SERVICE INFO – FAG 0033

Diferențe vizuale - Inelele pentru senzorii ABS

Producător: DAF
 Nr. identificare piesă RIU (Seturilor butuc): 566283.01.H195
 Nr. de reper al inelelor pentru senzorii ABS: 434 0579 10
 434 0580 10

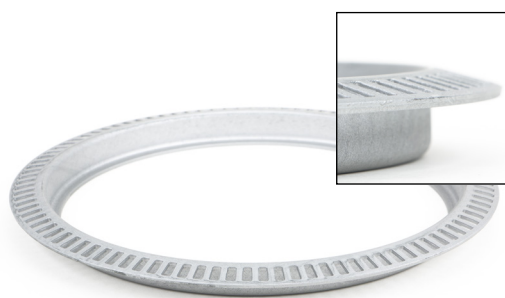
Reperul nr. 434 0579 10 se potrivește la noul model de butuc de roată

În cei doi butuci diferinți de roată se folosesc însă inele diferite pentru senzorii ABS. Atunci când se înlocuiește inelul senzorului ABS, este important să se identifice diferențele vizuale pentru a atribui inelul corect butucului corect.

Inelul de ABS cu nr. de reper 434 0580 10 se potrivește la vechiul model de butuci de roată
